Part number : Touch toutes tailles

Constatation : l'événement survenu sur un sac-harnais Touch où un cache élévateur est resté bloqué lors de l'ouverture.

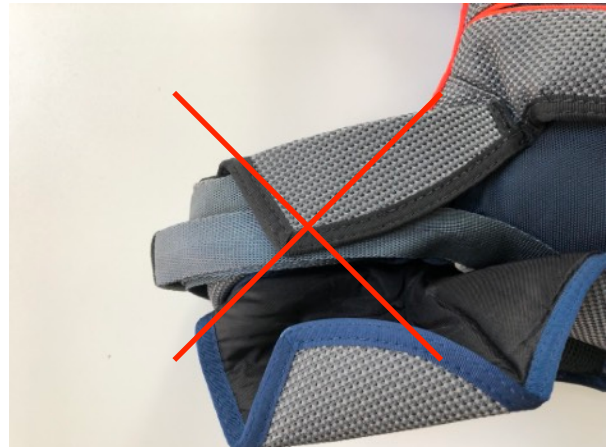
Analyse : Blocage de l'élévateur principal sur un sac neuf, nous n'arrivons pas à reproduire l'événement sur une phase de pliage conforme au manuel de pliage. (élévateur rangé entre les 2 caches CF photoA). Nous pensons que les élévateurs de la voile principale ont été pliés comme sur la photo B.

Actions : Rappel sur le placement des caches élévateurs comme sur la photo A.
